INNOVACIENCIAS 2025-2026

Inclusión, diversidad y bienestar.

subgrupo MAPEO DE ESPACIOS.

Informe

I. BIOLOGÍA. ACCESO GENERAL

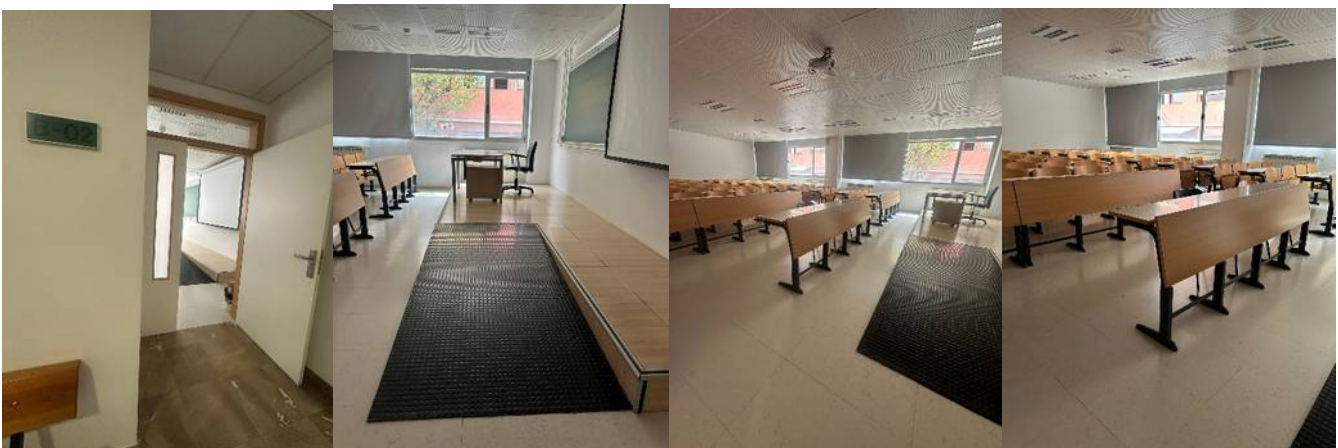
Hay desnivel salvado con una rampa con pendiente superior a la normativa. Tramo 1 desnivel del 16%. Y tramo 2 desnivel del 18% aprox.

5. Aula 24

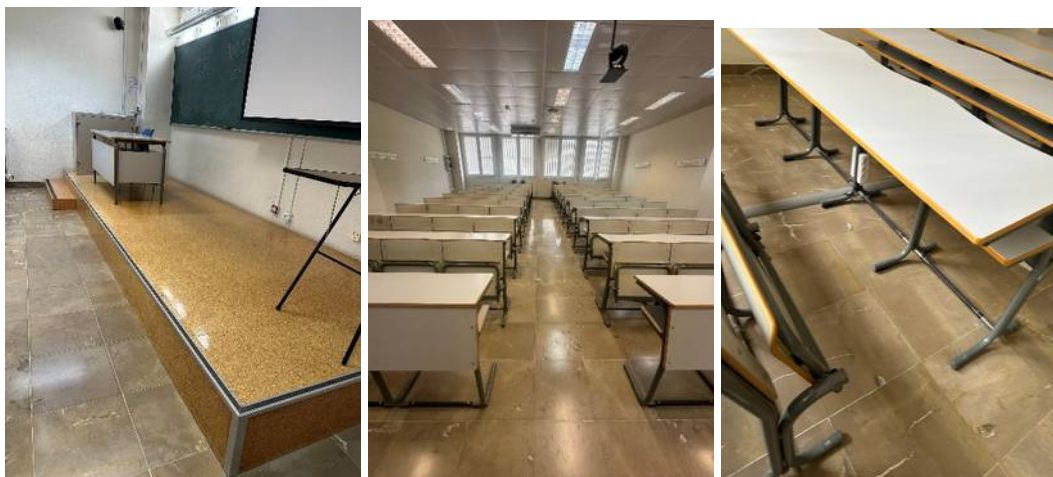
1. Puerta: Anchura correcta. **Pomo** puerta
2. Tarima: Con escalón, **sin rampa** (alto tarima 31cm).

3. Medios audiovisuales: **No accesibles**. En la tarima.
4. Mesa adaptada a silla de ruedas: **No**
5. Ventanas: Problema cuando están abiertas porque caen sobre la última bancada de asientos.

9. Aula O -S1 y S2

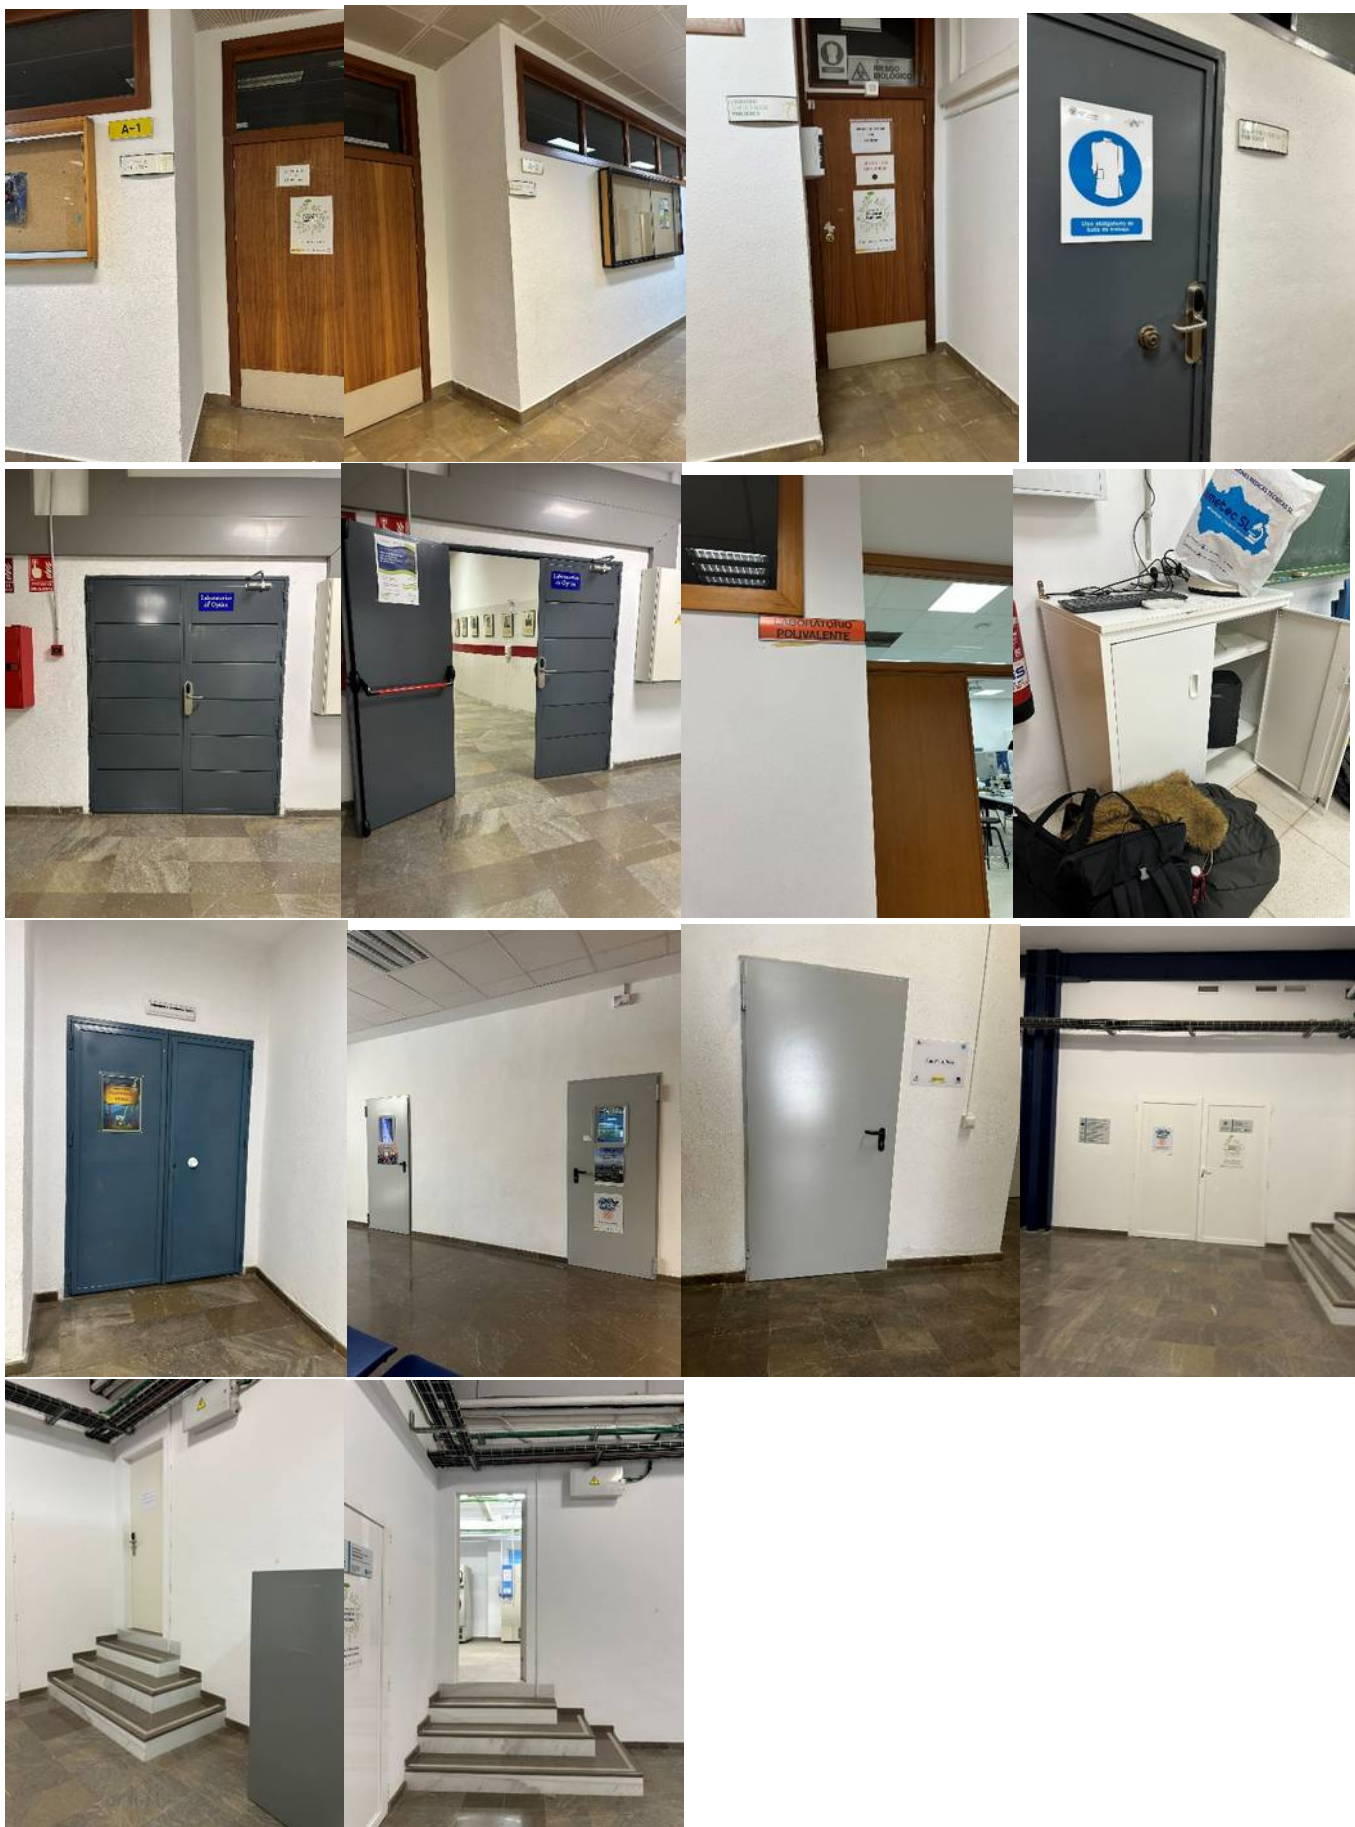
1. Puerta: Anchura correcta. **Pomo**. Abre Conserjería
2. No tarima
3. Medios audiovisuales: Accesibles

VI. Sala Grados

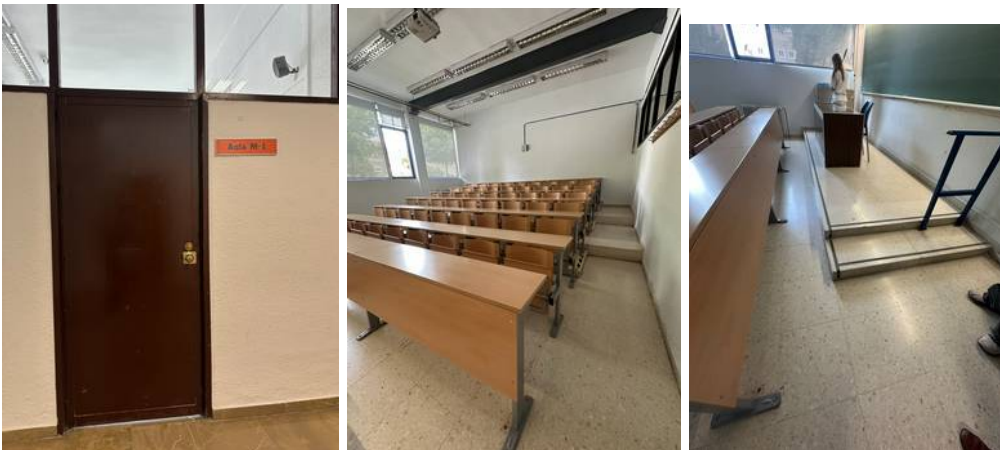
1. Puerta: Anchura correcta. **Pomo** puerta. **Más accesible si apertura hoja contraria.**
2. Tarima: Con escalón, **sin rampa**
3. Medios audiovisuales: Accesibles.

3. Sala Conferencias

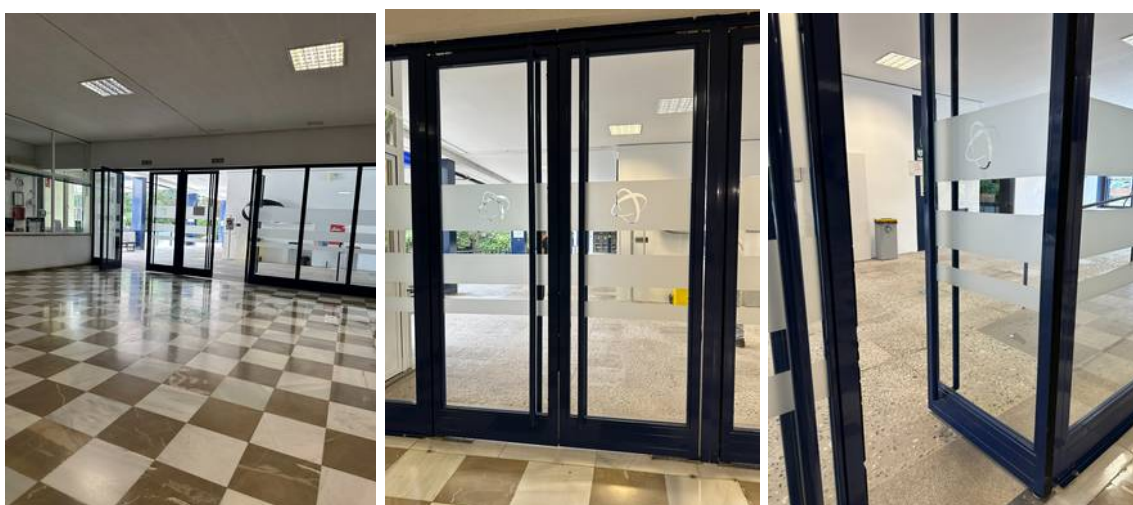
1. Puerta: Anchura correcta. **Pomo** puerta.
2. Tarima: Con escalón, **sin rampa**
3. Medios audiovisuales: **No accesibles**. En la tarima.

XII. Aulario C

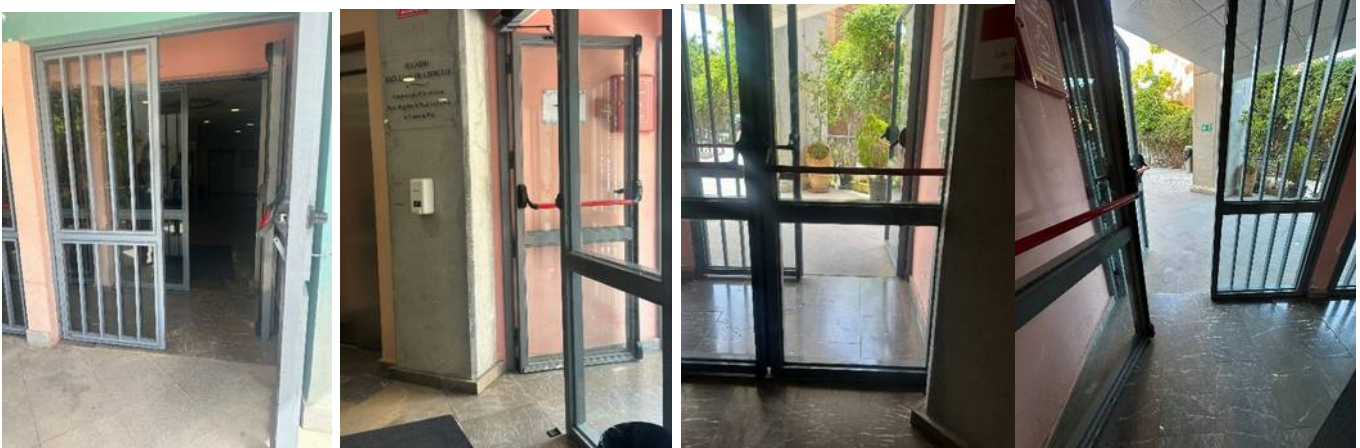
Acceso con escalera y rampa con una pendiente del 10% aproximadamente (altura 0.28m y longitud 2.70m y anchura de 1.19 m)

Puerta de entrada: 64 cm Con manivela

4. Rampa acceso planta 0

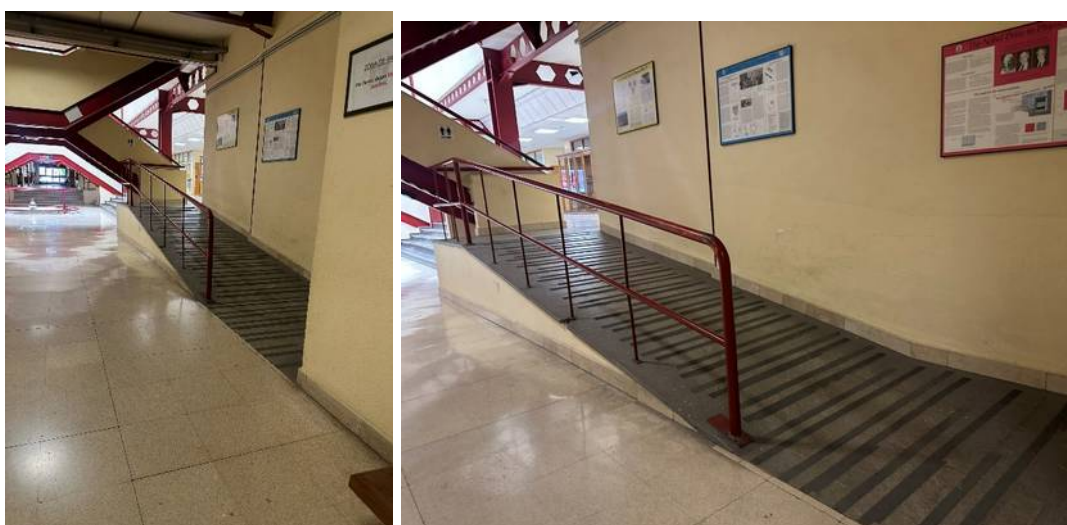
No cumple normativa. Alto 0.84m x largo 5m. Pendiente 16.8%

XV. Salas en el hall

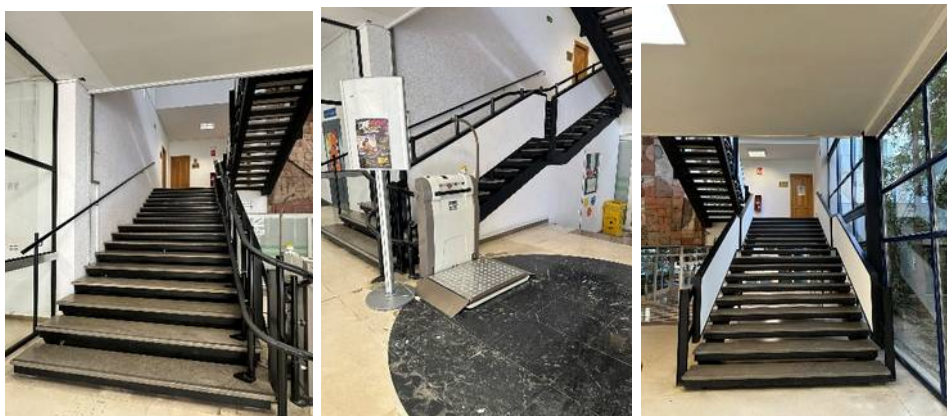
El elevador de acceso a la sala de audiovisuales no funciona.

4. Puertas de despachos

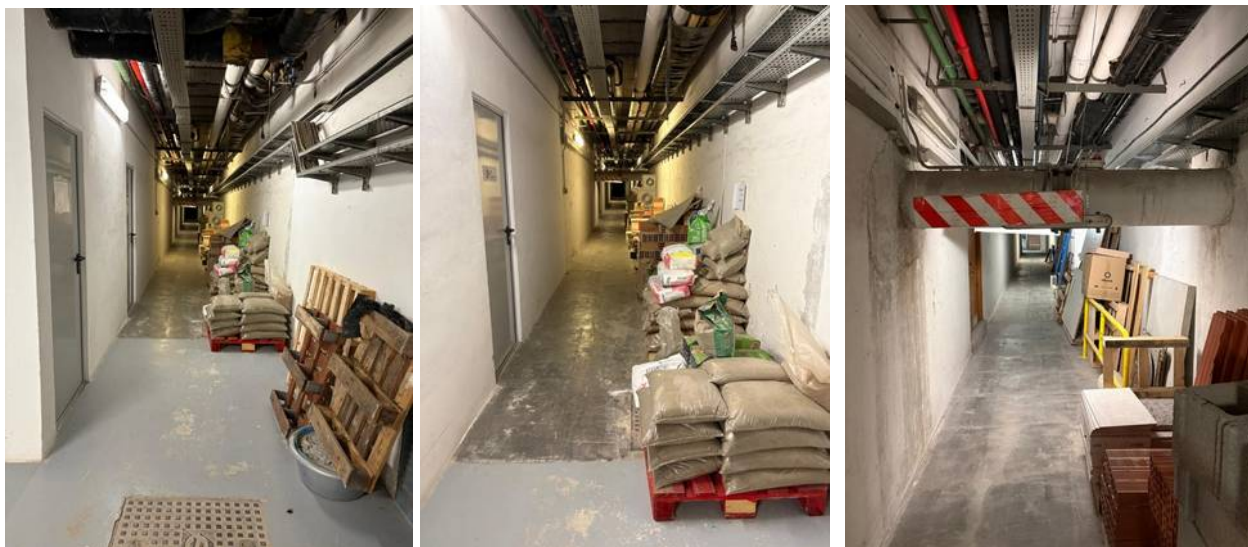
En general, un número elevado de puertas de acceso a los despachos tienen POMOS. Los pomos no están permitidos por la normativa de accesibilidad. Incluso, en Química Orgánica el acceso a despachos y laboratorios tiene los interfonos a una altura excesiva que impide poder accionarlos.
